令和3年度第2回青森県原子力施設環境放射線等監視評価会議評価委員会 書面開催結果

資料1 原子力施設環境放射線調査報告書(案)（令和2年度第4四半期報）

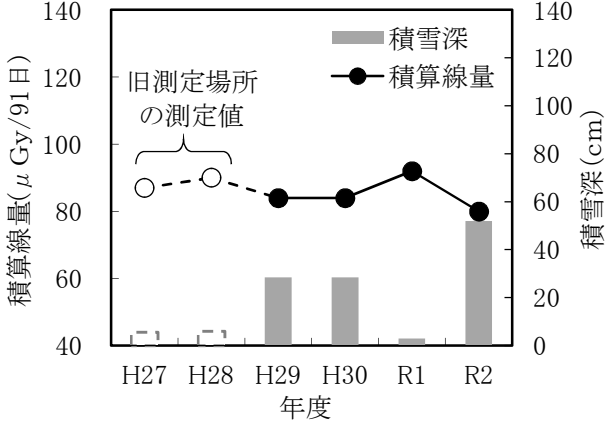
委員意見	回答
<p>各施設に係る調査結果のページにおいて、「降雨等※」で脚注を入れていますが、そこには「積雪により大地からの放射線が遮へいされることにより低下する」という記載がありますので、空間放射線量率（NaI）の結果に記載されている「積雪の影響と考えられる」という表現についても、同じ注釈をうまく使って「積雪※の影響によるものと考えられる」としてもよいかと思いました。（遮へい効果の記述が本文中にはないため）。【田上委員】</p>	<p>ご意見を参考に、添付例のとおり報告書の記載を修正します。【県】</p>
<p>[p7] 原子燃料サイクル施設に関する倉内のRPLD測定結果が平常の変動範囲を下回っている件について、積雪の影響との評価で問題無いと考えるが他地点ではほぼ例年と同じような状況であった。この点について考えられる理由は何か？【片桐委員】</p>	<p>同地点は、平成28年度第4四半期に測定場所を移動しており、他の地点と比較して過去のデータが少なくなっています。下図のとおり、過去3年間と比較して積雪が多かったことが確認されており、積雪の影響によるものと考えています。【県】</p>  <p>倉内における積算線量及び積雪深の推移(H27～R2)</p>
<p>[p35] リサイクル燃料貯蔵施設に関する美付の測定結果が平常の変動範囲を下回っている件について、積雪の影響との評価で問題無いと考えるが同地点での県測定結果は平常の変動範囲内である。この点も含め考えられる理由は何か？【片桐委員】</p>	<p>県・事業者が設置するRPLD収納箱は、下図のとおり県設置分が手前側の道路沿い、事業者設置分がフェンスの内側にあり、積雪等、周辺環境の差が測定値に影響している可能性があると考えられます。【県、RFS】</p>  <p>図 美付MP付近の状況 左下手前が県収納箱、黒いフェンス奥に事業者収納箱</p>
